Technische Mitteilung Nr. / Datum: TM TAE 671-0004, Erstausgabe / 29.03.2010
Service Bulletin No. / Date TM TAE 671-0004, Initial Issue / March 29, 2010

Betrifft: Entlüftungsleitung Blow-By Ölabscheider
Subject: Vent Line Blow-By Oil Separator

Betroffenes Luftfahrtgerät: DR400 mit TAE 125-01 Einbaukit
Type affected: DR400 with Installationkit TAE 125-01

Bild 1 / Figure 1

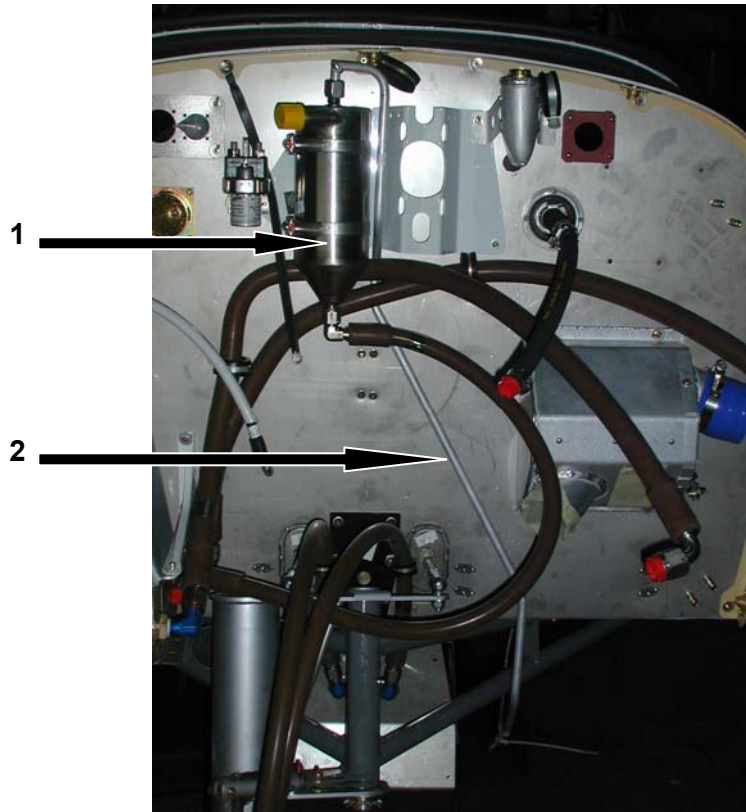
1. Demontieren des Blow-by Ölabscheiders und der Entlüftungsleitung. Siehe Bild 1.
2. Verbau der neues Blow-by Ölabscheiders gemäß TM TAE 125-0019. Siehe Bild 2.
3. Verbau der Neuteile. Siehe Bild 2.

1. *Remove blow-by oil separator and oil breather line. Refer to Fig. 1.*
2. *Install the new blow-by oil separator i.a.w. TM TAE 125-0019. Refer to Fig. 2.*
3. *Install the new oil breather line assembly. Refer to Fig. 2.*

Bild 2 / Fig. 2

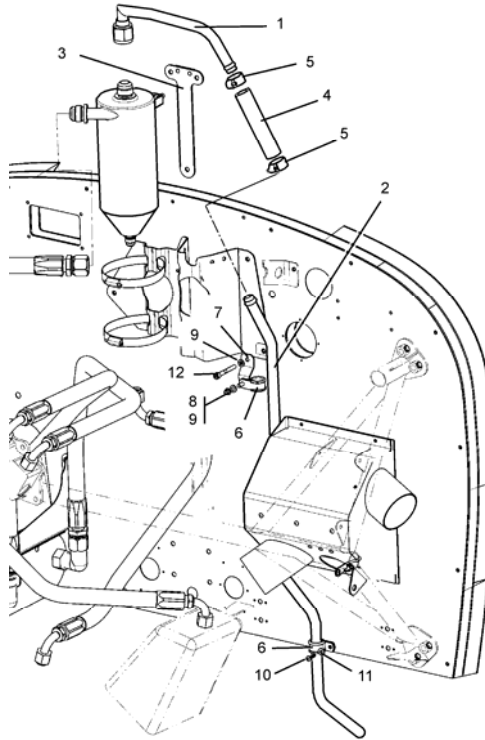
To reduce the pressure in the crankcase of the DR400 with TAE 125-01 installation, a new vent line at the blow-by oil separator has to be mounted.

Dash 10 vent line: 45 Nm
